OZNÁMENIE

poslanca Ing. Jozefa Polačka starostovi obce Budkovce dňa 5.9.2013.

foto č.1

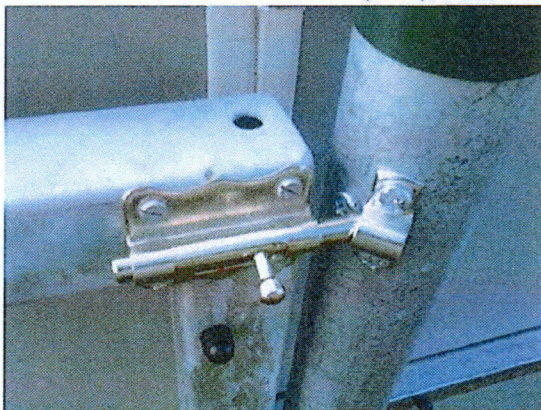
- zámok resp. zabezpečovacie zariadenie uzatvárajúce vstupné dvierka na ihrisko nie je v súlade s funkciou, ktorú má predpísanú/vid' foto č.1/

foto č.2

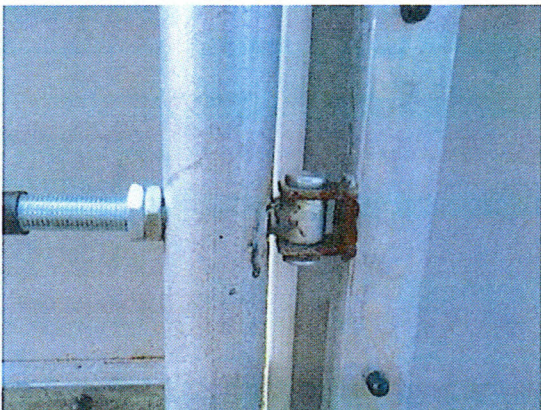
- pánty uchytenia dvierok - obidve sú prerobené/prevarené pánty/ nie sú ošetrené proti korózii/vid' foto č.2/

foto č.3

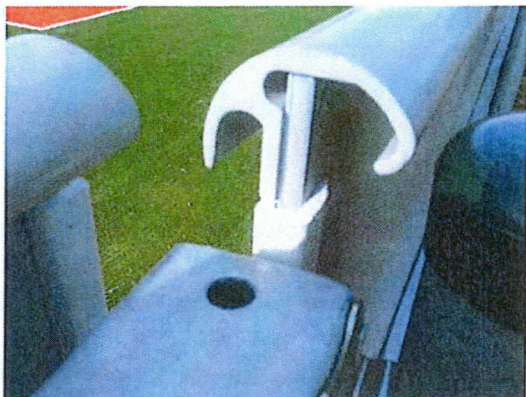
- vrchné mädla - zábradlie na dvierkach sú ukončené ostrými hranami – chýbajú ukončovacie krytky/vid' foto č.3/

foto č.6

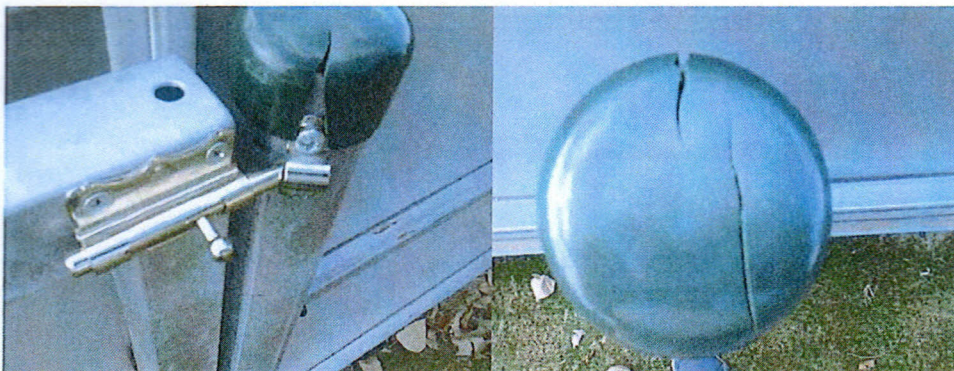
- krytky na viacerých obvodových stĺpikoch mantinelov sú prasknuté/na stĺpikoch po sňatí krytky nie sú zabrušené hrany/vid' foto č.6/
